À DIVISÃO DE ENGENHARIA E MANUTENÇÃO – DIENG – DO TRIBUNAL REGIONAL FEDERAL DA PRIMEIRA REGIÃO.

RTA 14 - RELATÓRIO TÉCNICO DE ACOMPANHAMENTO DE PROJETOS – PROJETO BÁSICO.

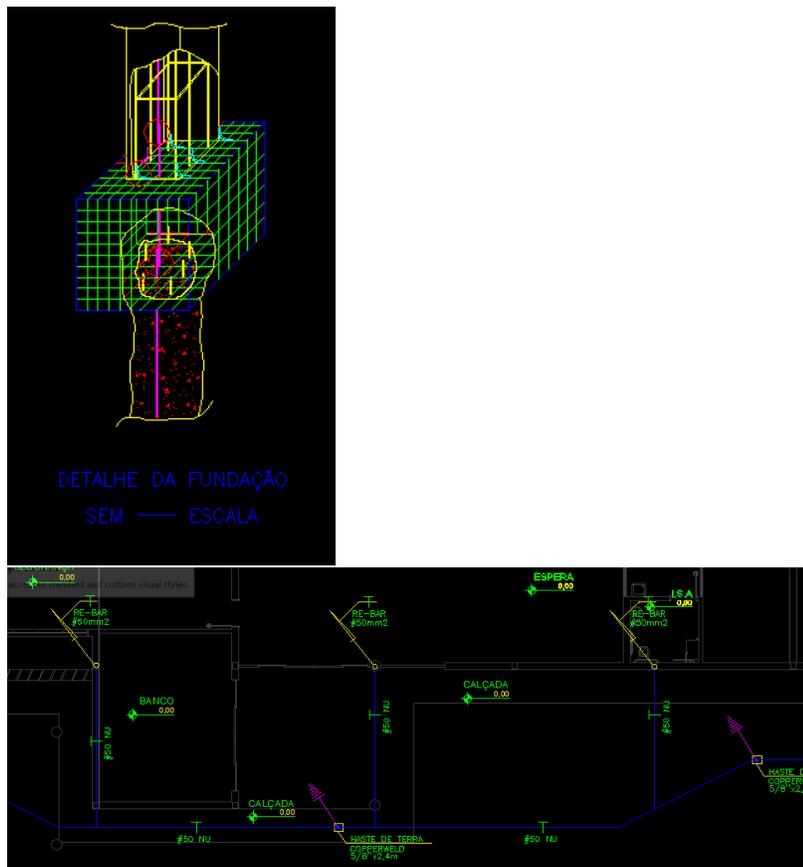
3. Apresentar potência simétrica de curto-circuito no ponto de entrega e instalação da proteção.

4. Apresentar cálculo de queda de tensão do ponto mais crítico da instalação.

5. Rever dimensionamentos dos quadros.

C&P: (FIZEMOS AS CORREÇÕES NECESSÁRIAS)

Elemec: Item não atendido pois existe disjuntor diferente para um mesmo quadro.

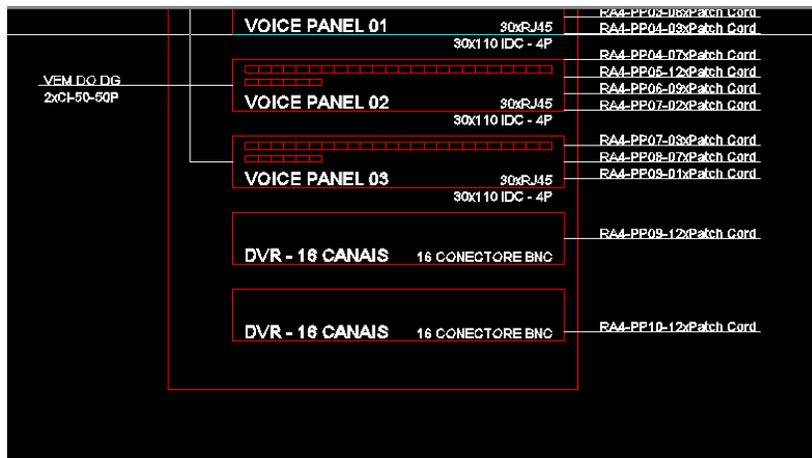
- Prever detalhamento da conexão do RE-BAR de descida com a malha de aterramento;

Rever detalhes que mostram que o aterramento será com RE-BAR dentro da fundação entrando em conflito com a representação da planta baixa, que indica que o aterramento será no solo com hastes.

C&P: (ITEM REVISADO)

Elemec: Item não atendido.

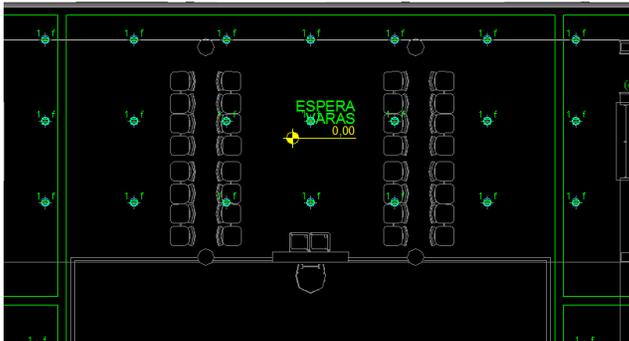
1. Apresentar diagrama com a interligação e representação dos pontos dentro do rack.

C&P: (ITEM NÃO COMPREENDIDO)

Elemec: Mostrar no Rack os elementos do CFTV. Segue abaixo exemplo.

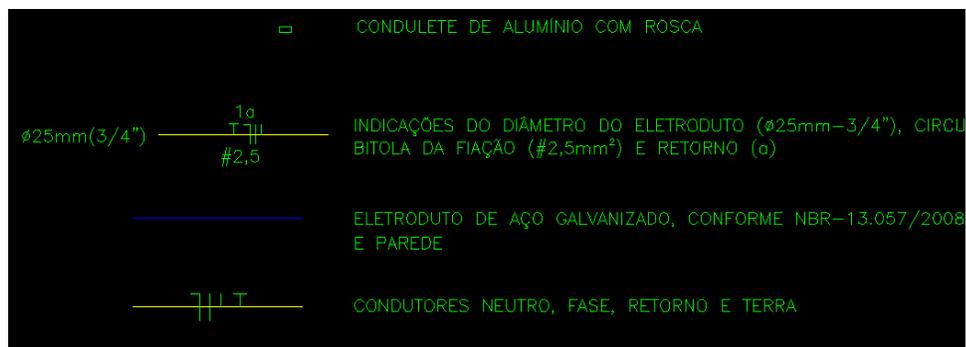
1.5. Indicar a classe dos dps no diagrama unifilar;

C&P: (EM PROJETO JÁ CONTEM QUADRO COM A CLASSE DOS DPS)

Elemec: Especificar no diagrama unifilar, uma vez que deverá estar pregado no quadro geral indicando todas as ligações e especificações facilitando leituras e vistorias futuras.

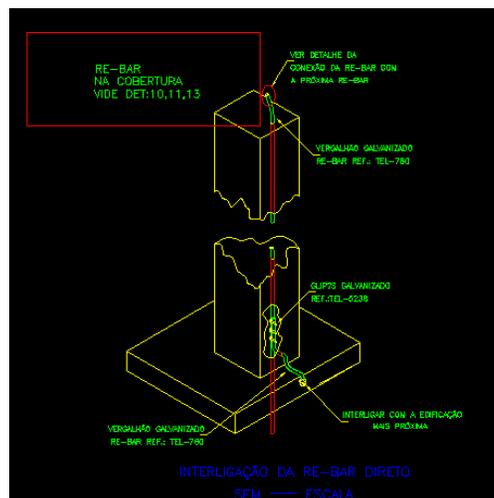
- 3.1. Apresentar quadro de demanda com os fatores respectivos de cada carga de acordo com a norma da concessionária de energia. O quadro apresentado não está de acordo com a norma.

C&P: (ENVIAMOS UM DOC. COM OS CALCULOS DE DEMANDA)

Elemec: Adequar quadro no projeto.

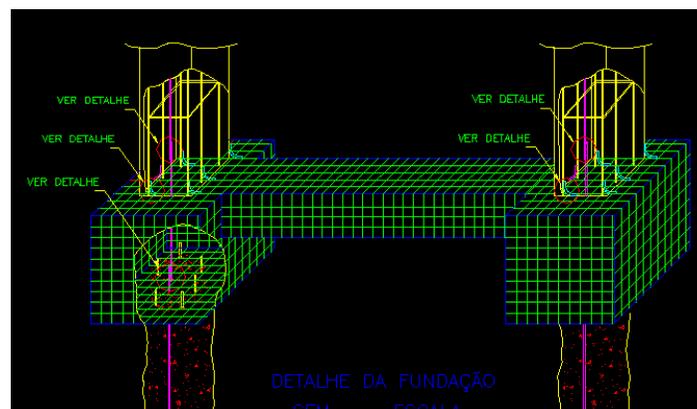
- Os detalhes não estão numerados, sendo assim indicar quais detalhes essa indicação se refere.

- O detalhe mostra aterramento nas fundações, sendo que em planta baixa o aterramento indica que será com hastes no solo. Indicar qual tipo de aterramento será utilizado.

Elemec: Não atendido.

Elemec: Não atendido.
